質 疑 回 答 書

件名：解剖室設置空調システム設置工事

更新日：2022年11月18日

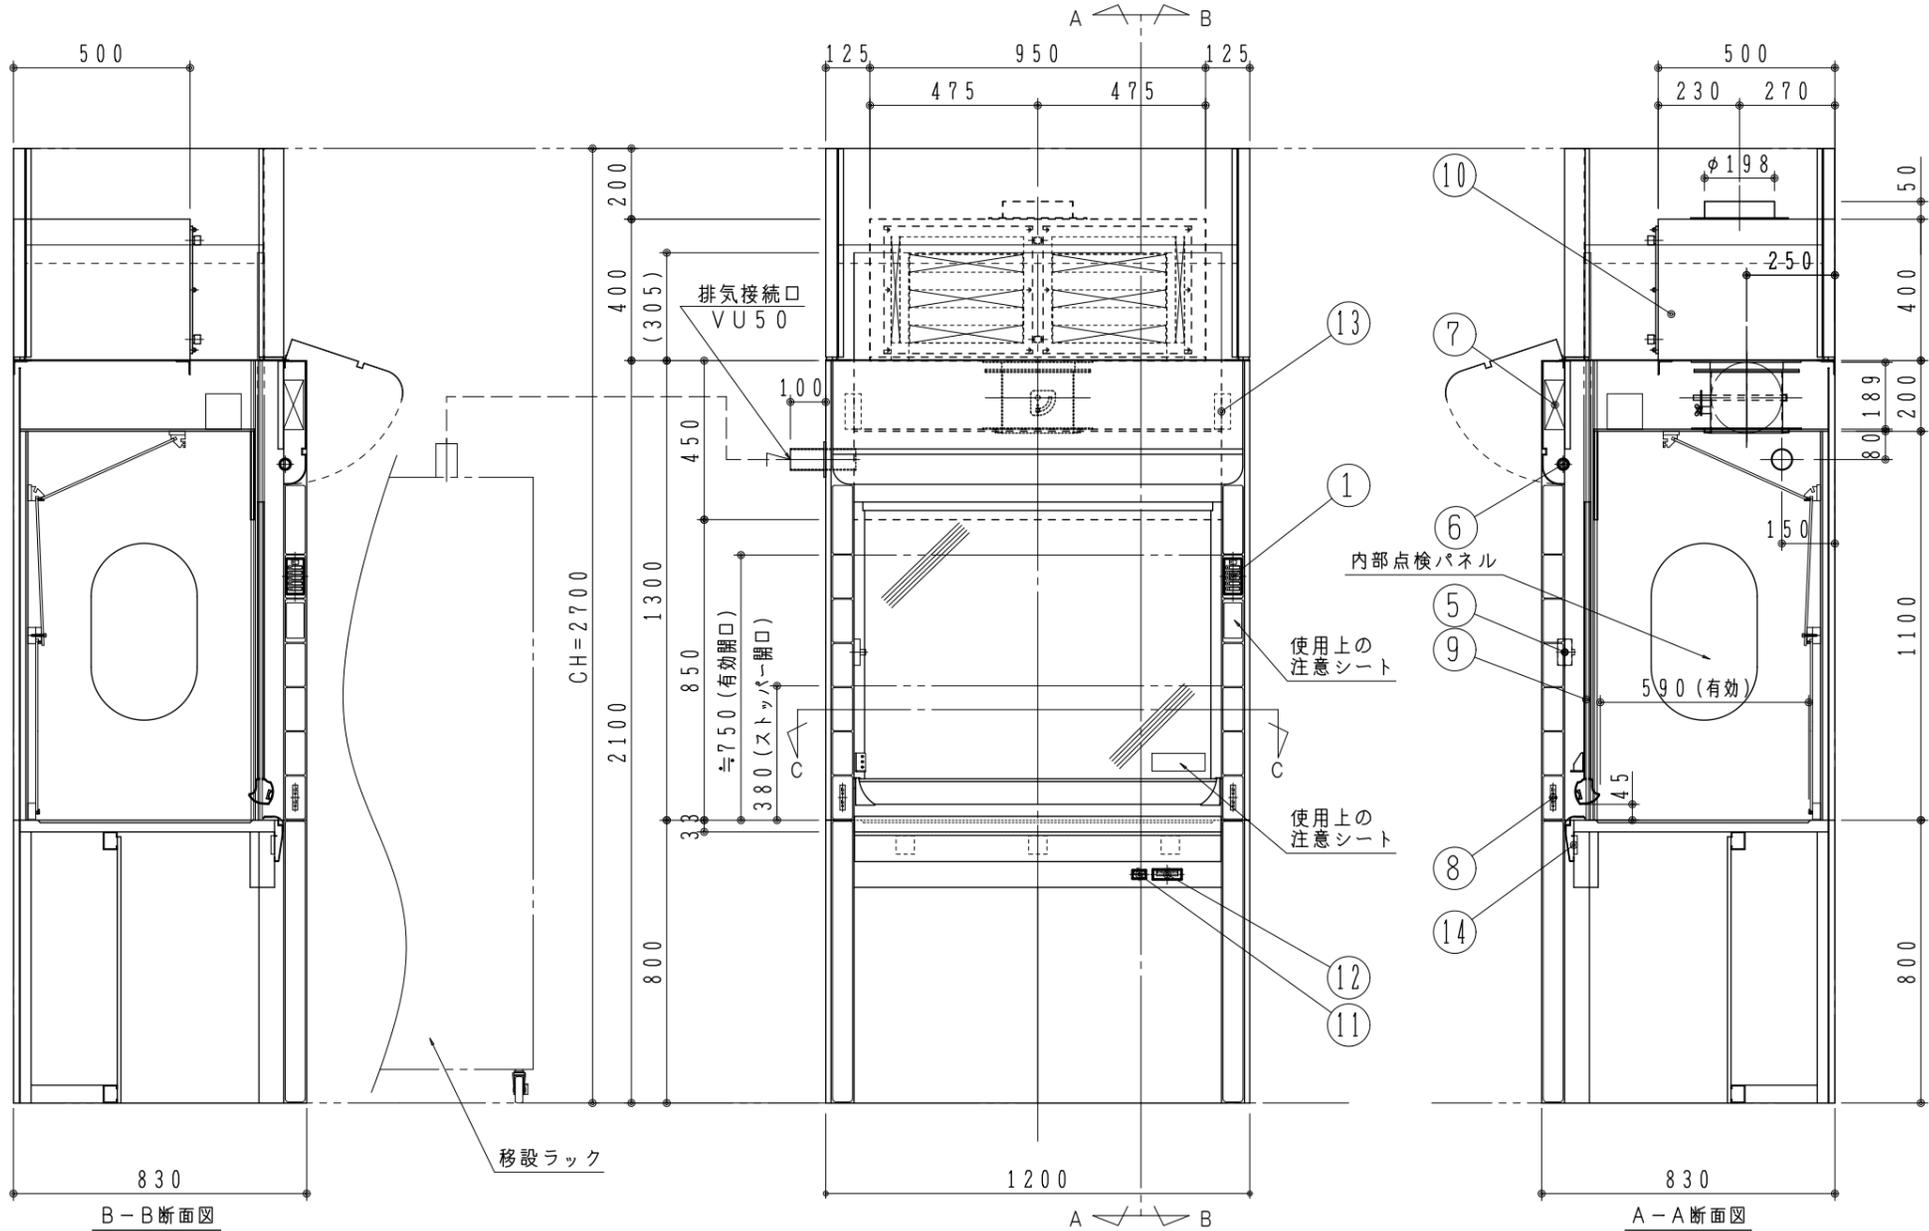
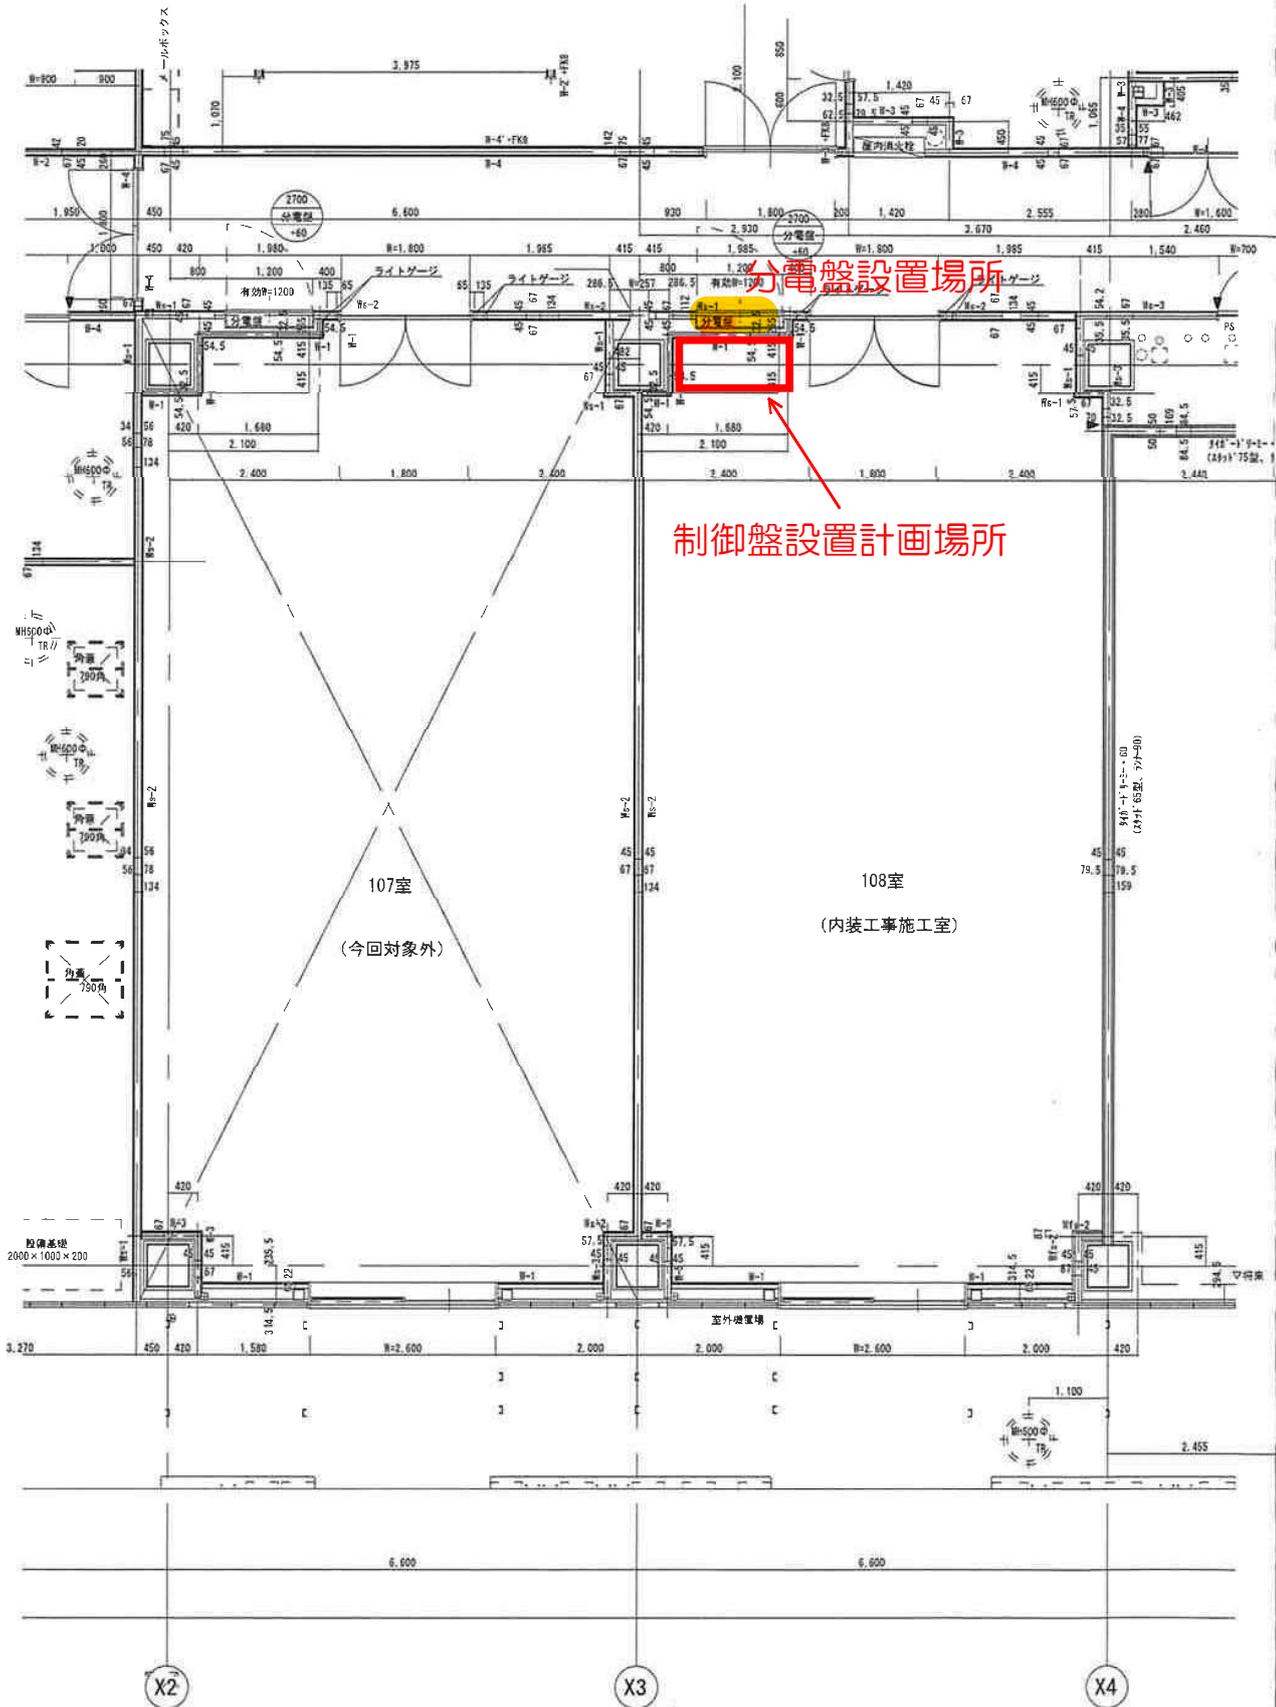
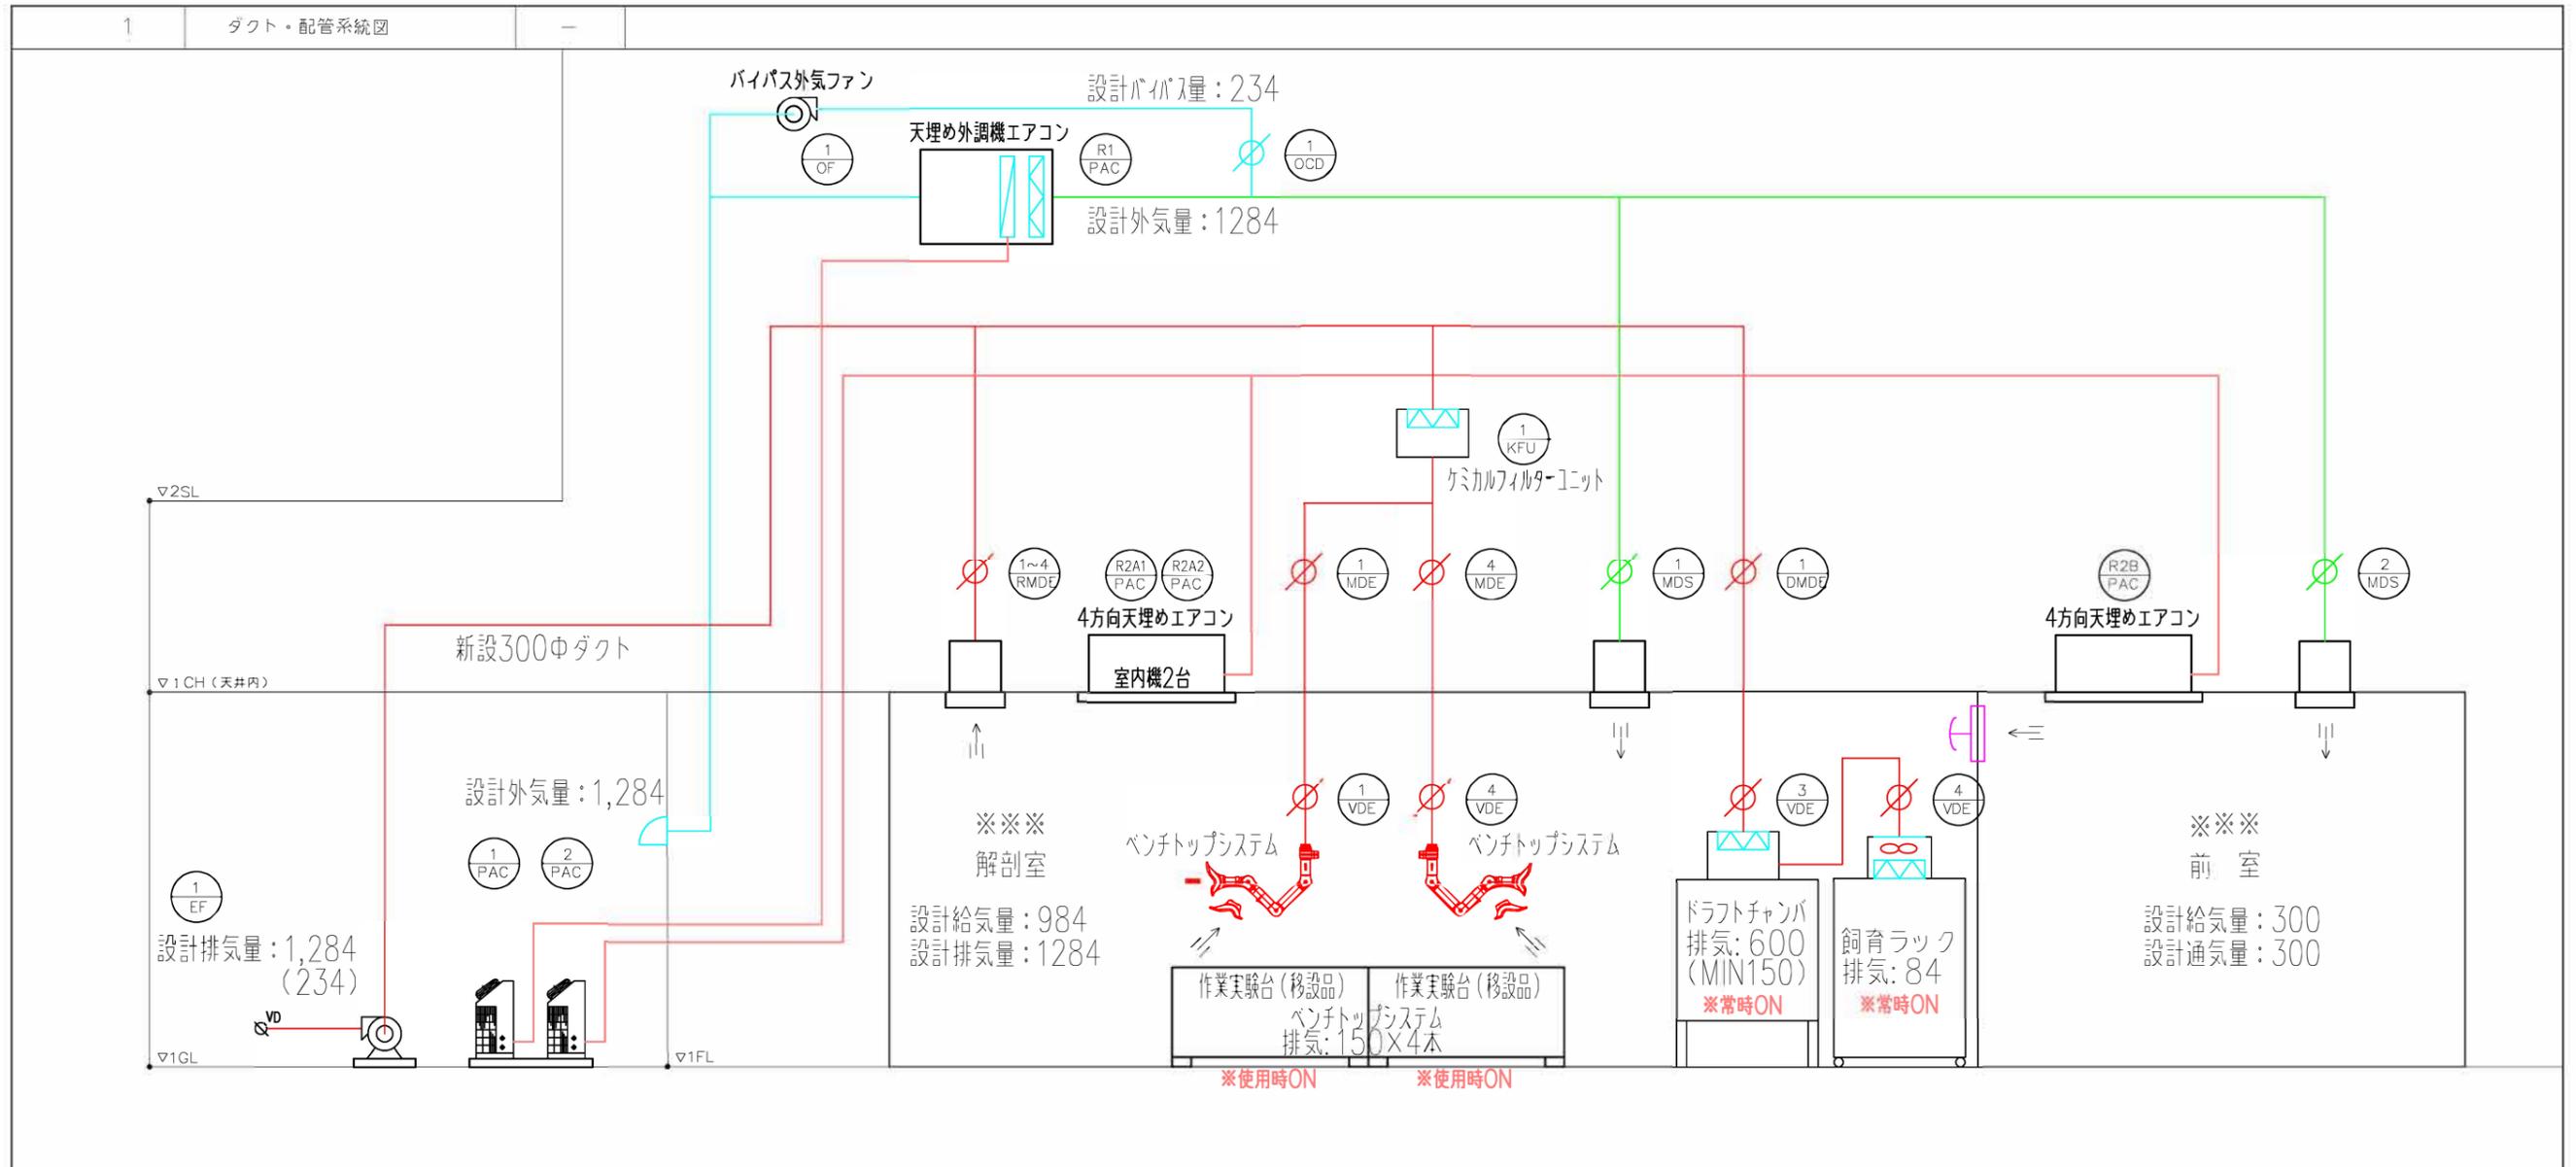
番号	区分	質 疑	回 答
7	仕様書	ドラフト上部活性炭ユニットへ飼育ラック排気ダクトを差し込むことは、ドラフトの構造上出来かねます。合流場所をドラフト上部のダンパー以降にすることは可能でしょうか。	飼育ラックには活性炭ユニットが無いため、ダクトへ合流後、活性炭ユニットを設けて、動物臭気の除去に対応できるようにすることが必要です。発注後ドラフトチャンバーメーカーと調整を行って頂ければと思います。
